POLICIE ČESKÉ REPUBLIKY
KRAJSKÉ ŘEDITELSTVÍ POLICIE
JIHOMORAVSKÉHO KRAJE
SPECIÁLIZOVANÉ PRÁCOVIŠTĚ
DOPRAVNÍHO INŽENÝRSTVÍ BM a BO
611 32 Brno, KOUNICOVA 24

ODPOVĚDNÝ PROJEKTANT Ing. Pavel TOMAN	VYPRACOVAL Ing. Zdeněk DRÍMAL	KONTROLOVAL, SCHVÁLIL Ing. Ludvík Jančálek	 projektová činnost, inženýring, činnost poradenské činnosti, realitní kancelář IČ: 26234149, DIČ: CZ26234149 tel: 319 360 710, e-mail: ofice@jancalek.cz
OBEC Chudčice	KRAJ Jihomoravský	FORMÁT 4 A4	
INVESTOR Obec Chudčice, Chudčice 220, 664 71	DATUM 06/2018	ZAK. Č. 1270.2	STUPEŇ DSP
STAVBA CHUDČICE – REKONSTRUKCE CHODNÍKŮ 2. ETAPA	SOUBOR	MĚŘITKO 1:1000	ZMĚNA 0
OBSAH SITUACE DOPRAVNÍHO ZNAČENÍ	OZN. VÝKRESU C.10

Odsouhlaseno dne: 12. 5. 2020
Pod č.j.: KRPB- 16931 - 3 /ČJ-2020-0600DI-HRB

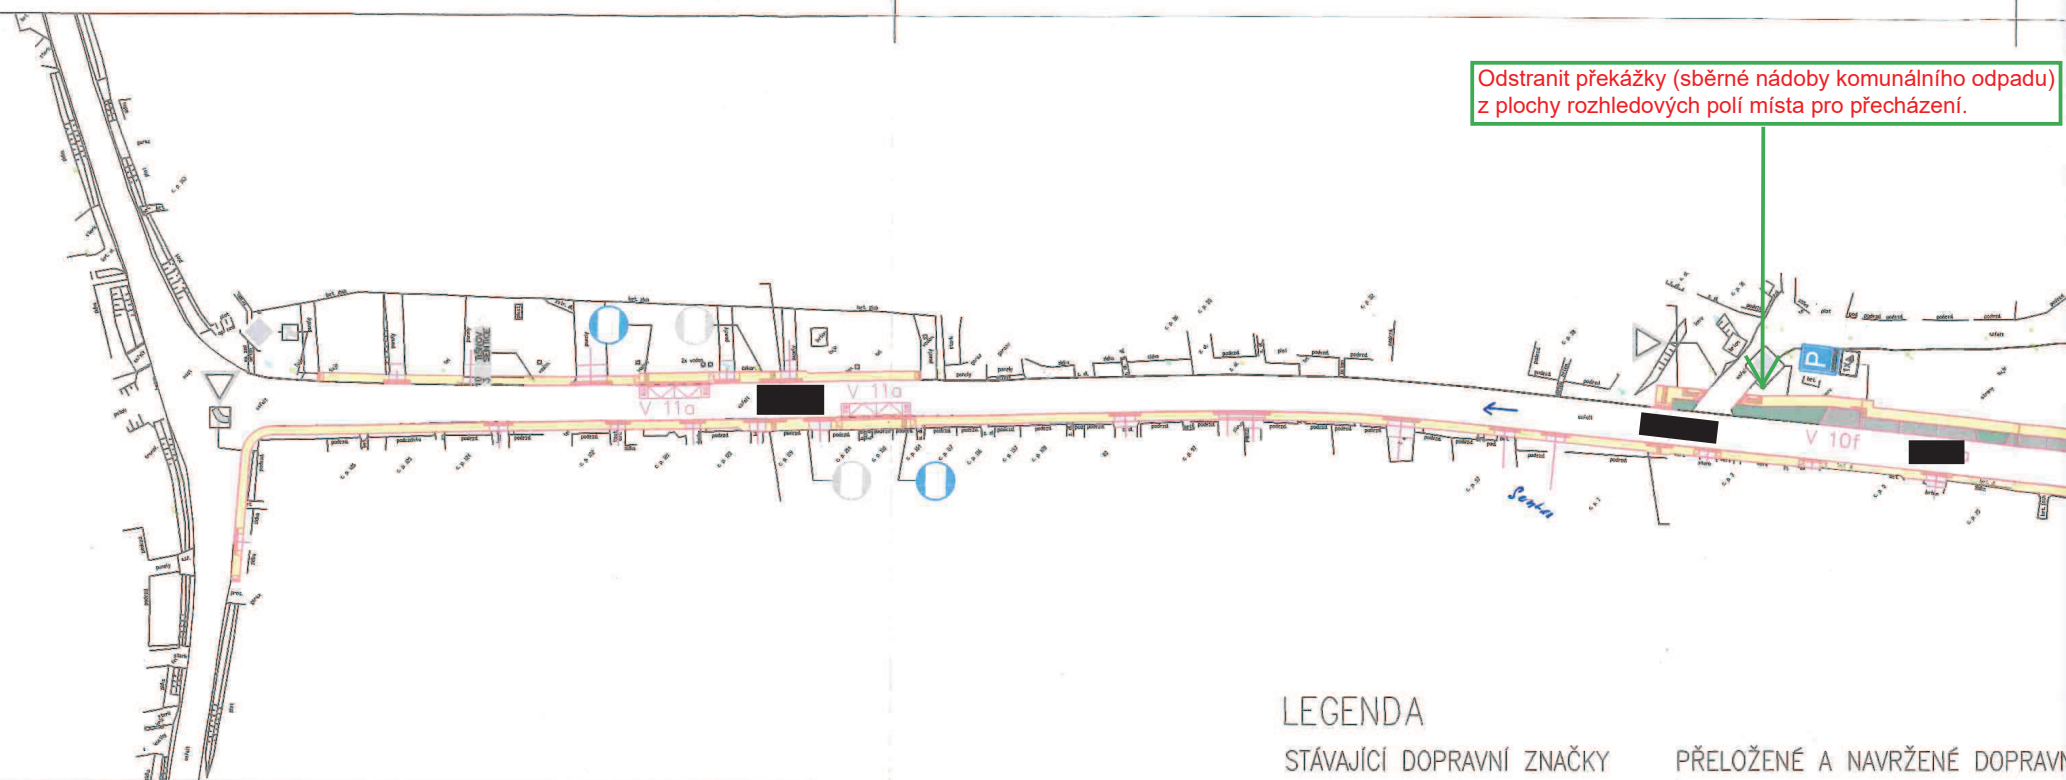
Odstranit překážky (stromy)
z plochy rozhledových polí

Velikost dopravní značky C4a: zmenšená - 1 v souladu s TP65

Trvale odstranit překážky (sběrné nádoby
komunálního odpadu) z plochy chodníkového
tělesa.

Odstranit překážky (strom)
z plochy rozhledových polí

Dopravní značení IP11a + E7b ODSTRANIT

Nejsou dodrženy náležitě rozhledy pro
výjezd z parkoviště.

Odstranit překážky (keře)
z plochy rozhledových polí

Odstranit překážky (sběrné nádoby komunálního odpadu) z plochy rozhledových polí místa pro přecházení.

- 1) značení osadí odborná firma dle příložené dokumentace při dodržení podmínek dopravního značení v souladu se zákonem č. 361/2000 Sb., vyhláškou č. 294/2015 Sb., technickými podmínkami 65 a nařízením Ministerstva dopravy o užití certifikovaných výrobků
- 2) budou odstraněny vyznačené překážky v rozhledových polích
- 3) dopravní značka C4a bude instalována ve velikosti: zmenšená 1
- 4) dopravní V7a nebude instalováno
- 5) odstranit překážky z ploch chodníkového tělesa (sběrné nádoby komunálního odpadu)
